Rijnkade Arnhem

Nadere Veiligheidsanalyse

8 maart 2017

Sterkte constructie korte keermuur

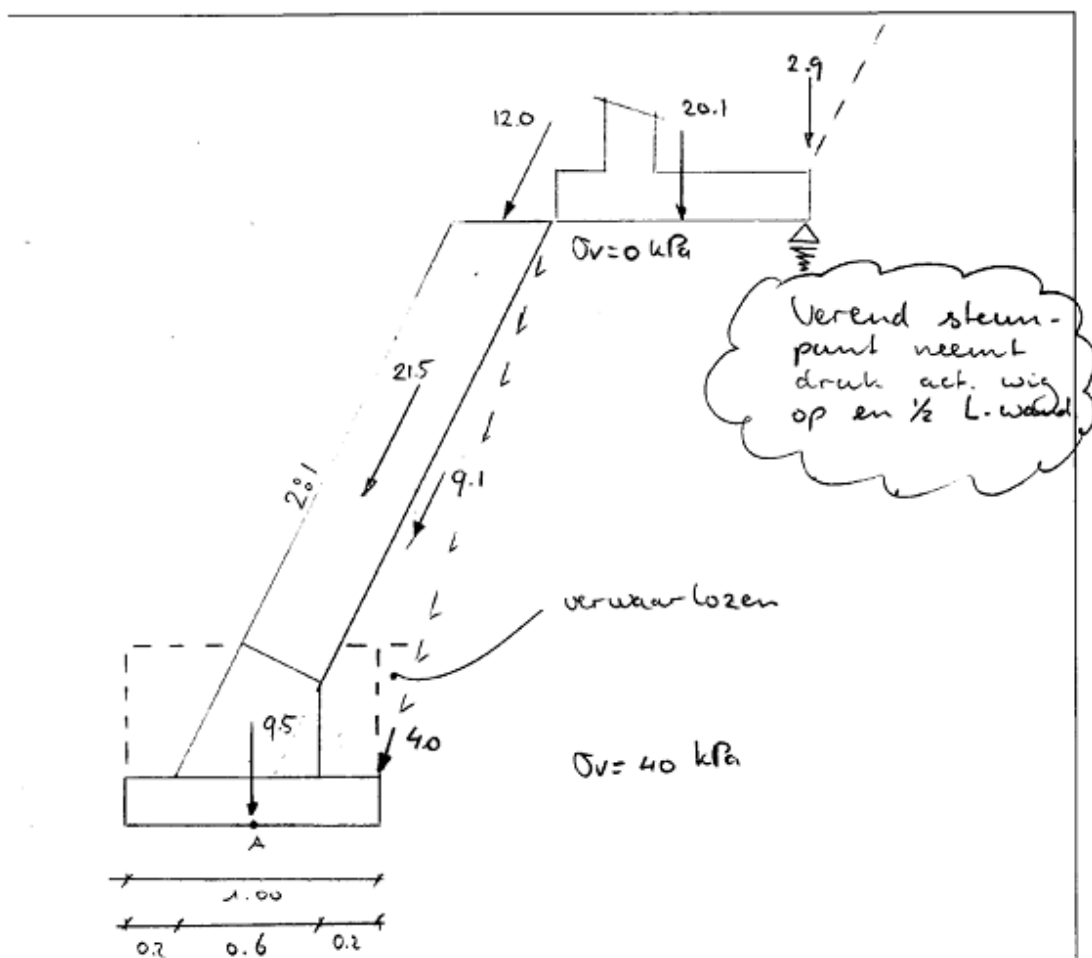
In de toetsrapportage [12] is voor een model gekozen waar de situatie terug is gebracht tot een relatief simpele berekening. Hierbij zijn een aantal aannamen gedaan die erg gunstig zijn:

- Het eigen gewicht van de damwand wordt als centrische drukkracht ingevoerd. De excentriciteit van de damwand bedraagt de halve dikte van de basalt glooiing. Het hieruit voortvloeiend kopmoment op de ligger geeft een negatieve bijdrage aan de sterkte van de constructie
- De aanname dat de korrelspanning onder de keermuur 0 kPa is, is erg gunstig gekozen. Dit hangt samen met de aanname dat er een verbinding is tussen de basaltstenen en de keermuur, die niet aanwezig is
- Er is aangenomen dat er een verankering aanwezig is. Dit is niet bewezen aanwezig over de volledige lengte van de kademuur

- Er wordt een trekkracht aan de basalt toegekend, het is de vraag of dit echt op te nemen is. Dit is ook afhankelijk van de hechting tussen de cement en de basaltstenen. De capaciteit van de wand kan ook berekend worden uit een membraanwerking (zie ook [10]). De inwendige hefboomsarm ontstaat dan door het feit dat bij de steunpunten de drukkracht centrisch (of bijna centrisch) aangrijpt en de hoogte van de drukzone in het veld afneemt. Vervolgens is de veerstijfheid van de sloof bepalend voor het doorslagpunt en het opneembare moment is de excentriciteit maal de normaaldrukkracht. De gemetselde basalt wordt nu beschouwd als metselwerk. De verwachting is dat de samenhang tussen cement en basaltstenen eigenlijk nihil is en dat de muur beschouwd moet worden als gestapelde stenen die onder druk staan en worden belast door een horizontale belasting (moment). Denk aan een 'stenengrijper'.

Er dient gecontroleerd te worden of er inderdaad druk in dit steunpunt komt. Onduidelijk is of er de derde toetsronde een controle is uitgevoerd of er inderdaad druk in dit steunpunt komt. Zodra er geen druk in dit steunpunt is, dan is de excentriciteit van de drukkracht veel groter.

De sterkte voldeed in de derde toetsing [12] niet. Op basis daarvan en op basis van bovenstaande opmerkingen wordt geconcludeerd dat – zonder verbetermaatregelen – de sterkte van de korte L-wand terecht afgekeurd is.
